Autorità di Distretto delle Alpi Orientali. Piano Stralcio per la tutela dal Rischio Idrogeologico del Bacino del fiume Adige, Regione del Veneto. Richiesta preliminare finalizzata alla realizzazione di opere di mitigazione idraulica per la riduzione del grado di pericolosità idrogeologica dovuta al Torrente Squaranto nell'area oggetto di Piano Urbanistico Attuativo denominato "Sant'Eurosia" in località Mizzole in comune di Verona, ai sensi dell'art.6 comma 3 punto b1 delle Norme di Attuazione del Piano.

Fig. 4 - Via S. Eurosia - Planimetria di progetto

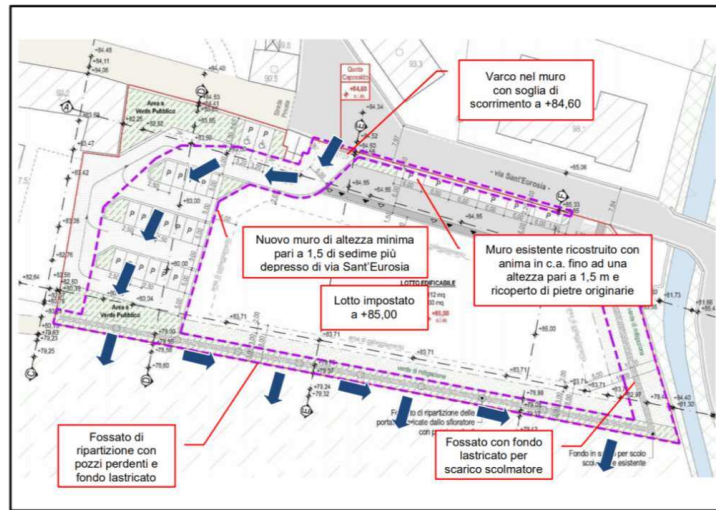
- L'apertura della breccia nel nuovo muro e la demolizione e successiva ricostruzione del muro storico esistente con anima in c.a., in grado di resistere alla spinta idrostatica e idrodinamica dell'acqua, garantirebbe una maggior sicurezza idraulica. In Fig.4 è rappresentata una planimetria con l'indicazione delle opere previste in Via S. Eurosia nello stato di progetto.

Fig. 5 - Aree di Pericolosità idraulica nel territorio compreso tra Mizzole e Montorio Veronese considerata per la verifica compatibilità idraulica (tratteggio in rosso)

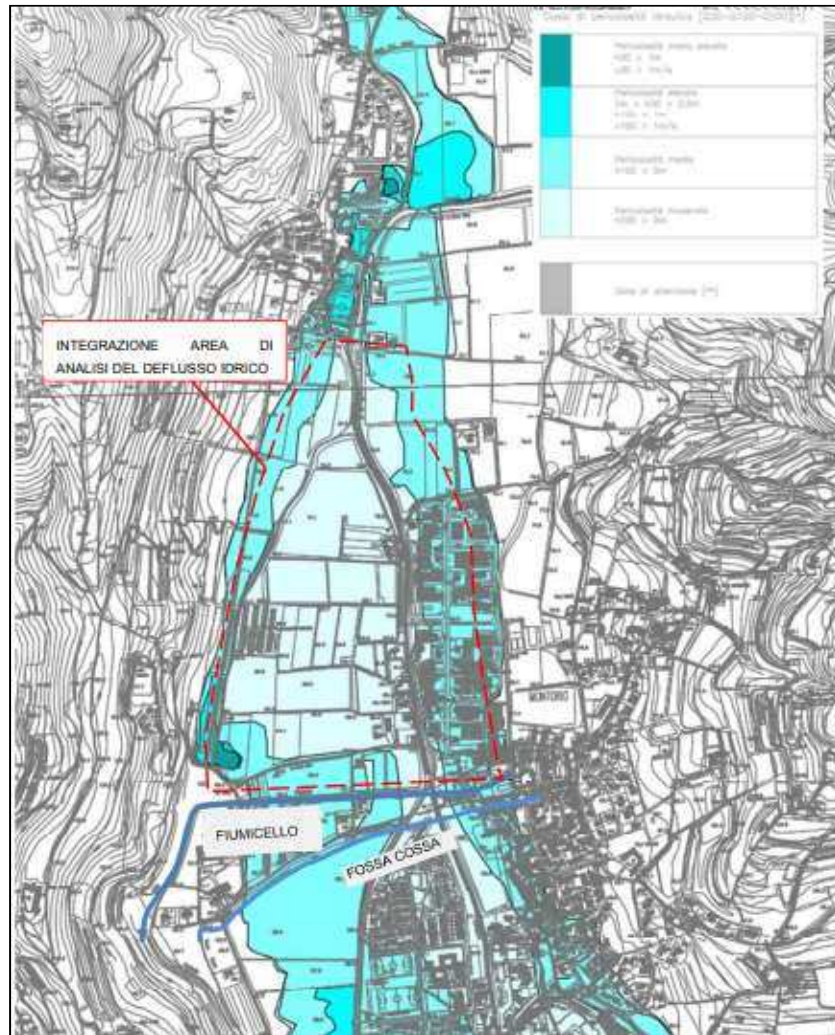
- Il Professionista ha effettuato una verifica dell'invarianza idraulica a valle di Mizzole in un'area compresa tra via Sant'Eurosia e gli alvei dei corsi d'acqua Fiumicello e Fossa Cossa. Tali corpi idrici drenerebbero le acque di esondazione in destra idrografica e permetterebbero di collettare le portate di esondazione a sud dell'abitato di Montorio come rappresentato in Fig. 5.

- Il DTM Lidar utilizzato è stato a questo scopo appositamente integrato con rilievi effettuati con strumentazione GPS.
- Dalle simulazioni risulterebbe che le portate di scarico nel Fiumicello alla sezione di chiusura del modello bidimensionale variano da un picco di 10,98 mc/s dello stato di fatto a 13,72 mc/s dello stato di progetto. Il Fiumicello sarebbe in grado di smaltire la maggiore portata.

Fig.7 - Area interessata – Proposta di modifica. Scala 1:2000

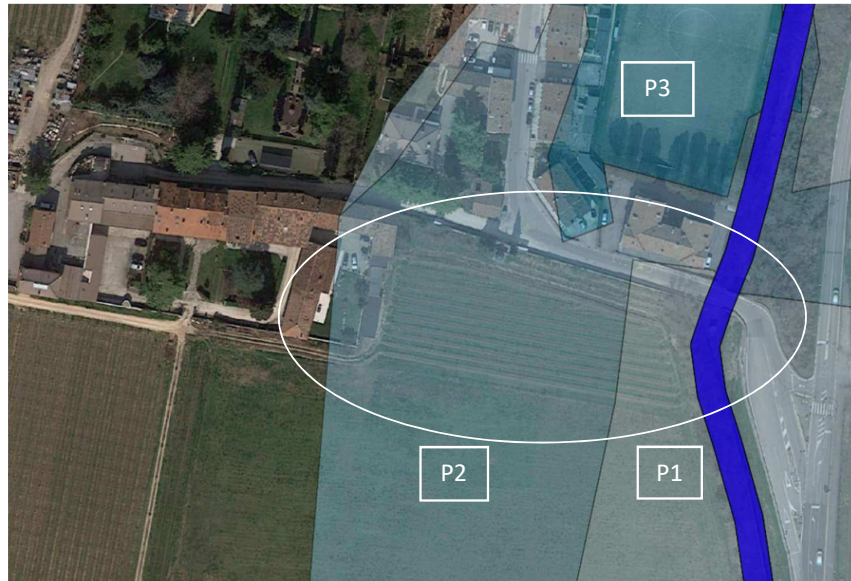
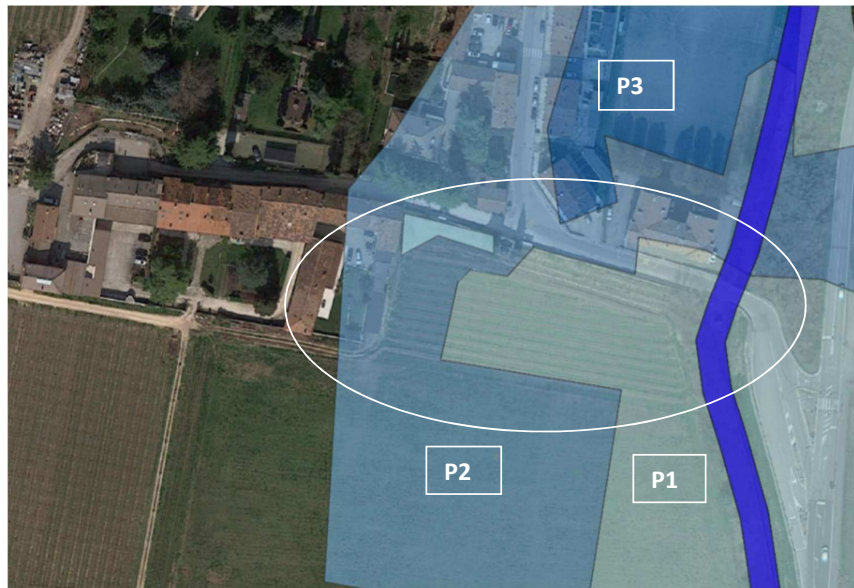
- Le opere di mitigazione proposte sarebbero in grado di fornire una maggiore sicurezza all'area di lottizzazione consentendo una variazione del grado di pericolosità dalla classe P2 a P1. Il progettista ha sottolineato che l'innalzamento della quota terreno di progetto consentirebbe anche un ulteriore declassamento. L'area verde a nord-ovest passerebbe anch'essa in classe P1, mentre l'area di canalizzazione delle portate (gradonate a parcheggio) rimarrebbe in classe P2.

- La Fig. 6 indica la pericolosità esistente nell'area secondo la cartografia del PAI mentre la Fig.7 rappresenterebbe la pericolosità nell'area dopo la realizzazione degli interventi.

Da quanto è stato possibile appurare, si desume che gli interventi proposti dallo Studio Ingegneria Rossi e, in particolare, il riporto di terreno previsto, consentono la mitigazione della pericolosità nella zona interessata così come indicato nella fig.7 di seguito riportata. Deve comunque essere rispettato il principio di invarianza idraulica.
